MØTEREFERAT – EKSTERNT OPPSTARTSMØTE

SAKSINFORMASJON	
Saksbehandler	Inge Fagerhaug
Arbeidstittel	Rv. 22 Kryssing av Glomma
Adresse/stedsnavn	Fetsund
Plantype	Detaljregulering
Møtested og dato	Lillestrøm rådhus, 30.03.2022

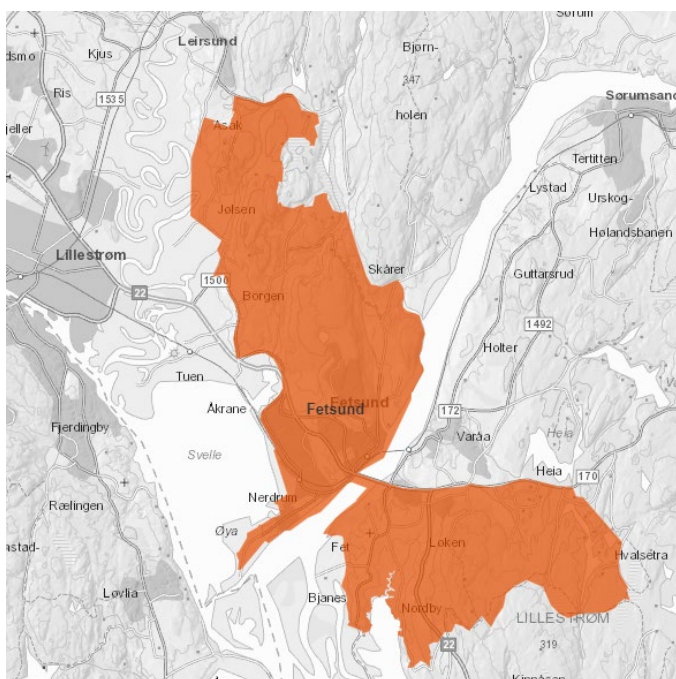
Området ble kartlagt for naturtyper etter metode "DN- håndbok 13" i forbindelse med utarbeidelse av kommunedelplanen. Det er også gjort andre kartlegginger på naturtypenivå. Det gjøres imidlertid oppmerksom på at metoden for å kartlegge naturtyper er endret fra DN-håndbok - 13, til Miljødirektoratets kartleggingsinstruks Natur i Norge (NiN). Disse metodene er litt ulike, og det kan avdekkes nye naturområder etter NiN-metodikken. Det ble gjort NiN-kartlegging på deler av østsiden av Glomma i 2021, og det skal gjøres NiN-kartlegginger i deler av planområdet på vestsiden av Glomma i år. Følgende område skal kartlegges i år (oransje område):

Kartleggingene vil være tilgjengelige i januar 2023. Resultater fra NiN-kartleggingene må også hensyntas i planarbeidet. Statens vegvesen bemerker at det ikke kan garanteres for at alle verdier vil bli hensyntatt. I et så stort prosjekt som Rv. 22-prosjektet, vil det bli målkonflikter. Der det er et potensial for konflikt må dette avklares i hvert enkelt tilfelle.
